PARC DES AVERNAISES – AEROPORT PARIS-ORLY

Dossier d’Autorisation Environnementale AE2

VOLET E : AVIS EMIS SUR LE DOSSIER ET MÉMOIRE EN RÉPONSE DU MAÎTRE D’OUVRAGE

18/10/2023

4.6.1. Noues d'infiltration

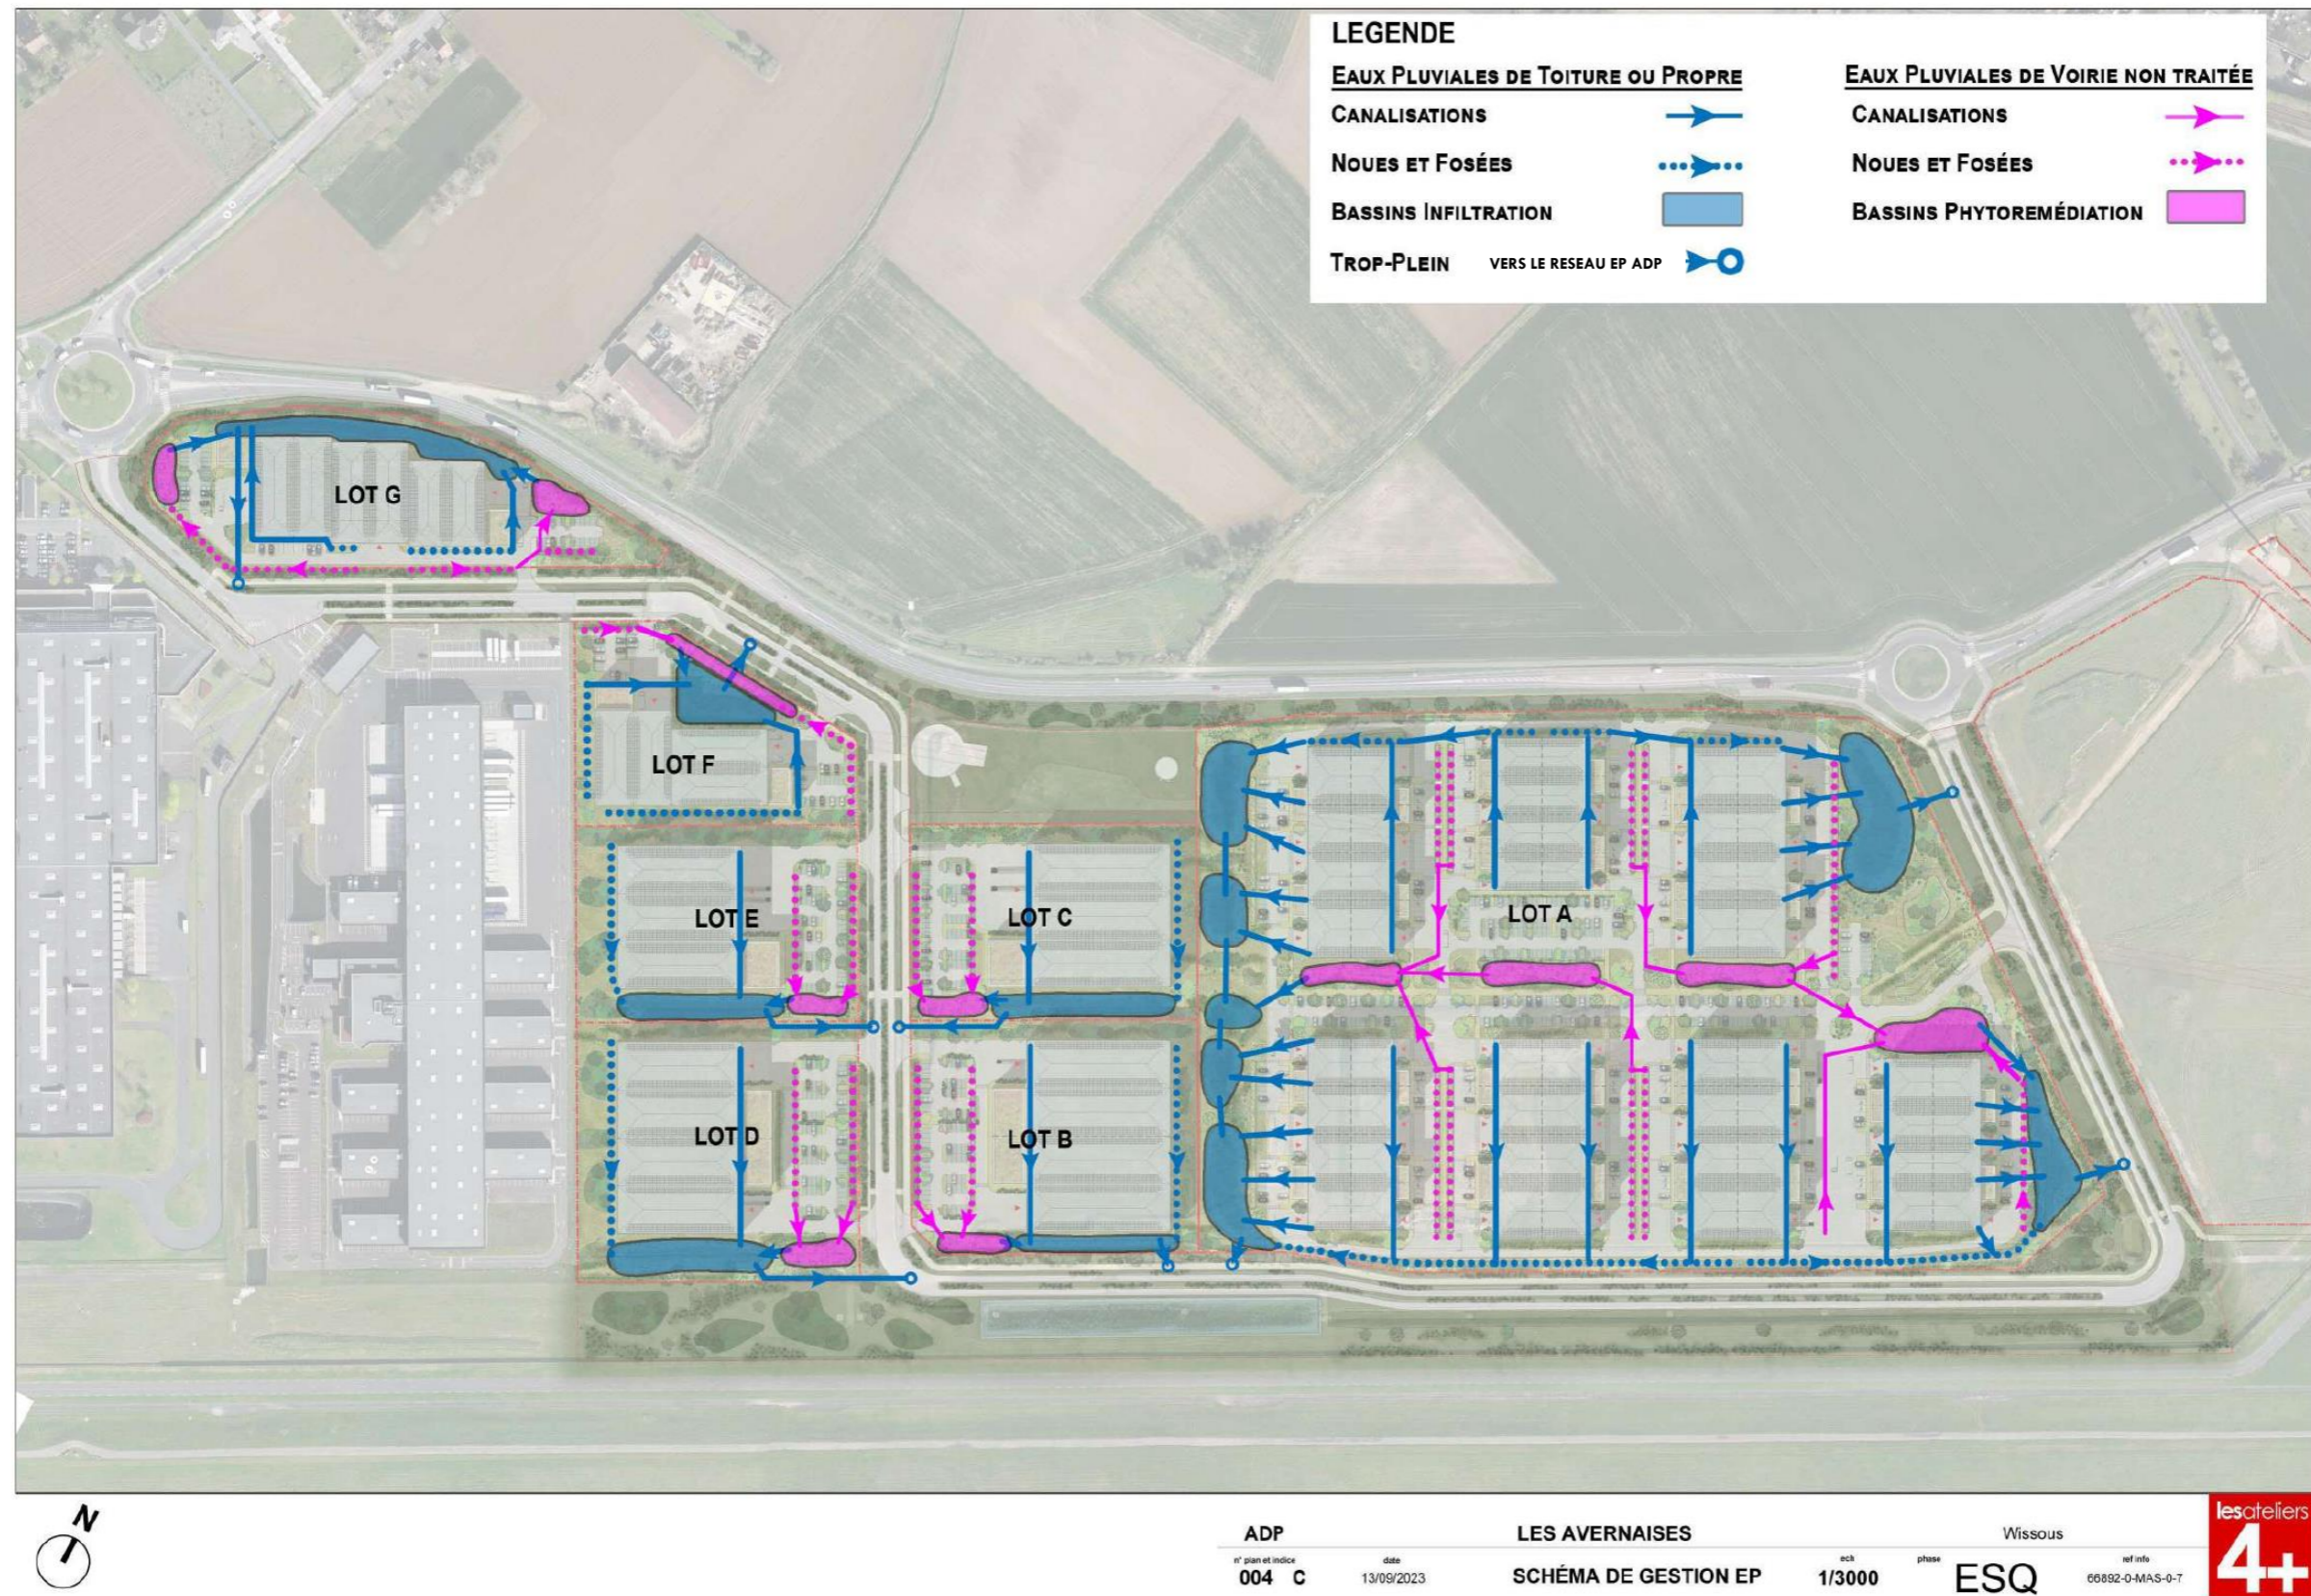
Faire figurer les noues d'infiltration et les fossés engazonnés sur le plan de gestion des eaux pluviales et préciser : à partir de quel moment les noues surversent vers les bassins d'infiltration et si une surverse des fossés est prévue vers les bassins d'infiltration.

À ce stade des études de conception, c'est-à-dire au stade d'une faisabilité programmatique du site, il n'a pas été fait de différence entre les noues et les fossés, sachant que l'usage des fossés est plutôt destiné à la collecte latérale des voiries et les noues sont plutôt destinées à la récupération des eaux de toitures, car elles reçoivent des débits plus importants au point de descente des pluviales de toitures.
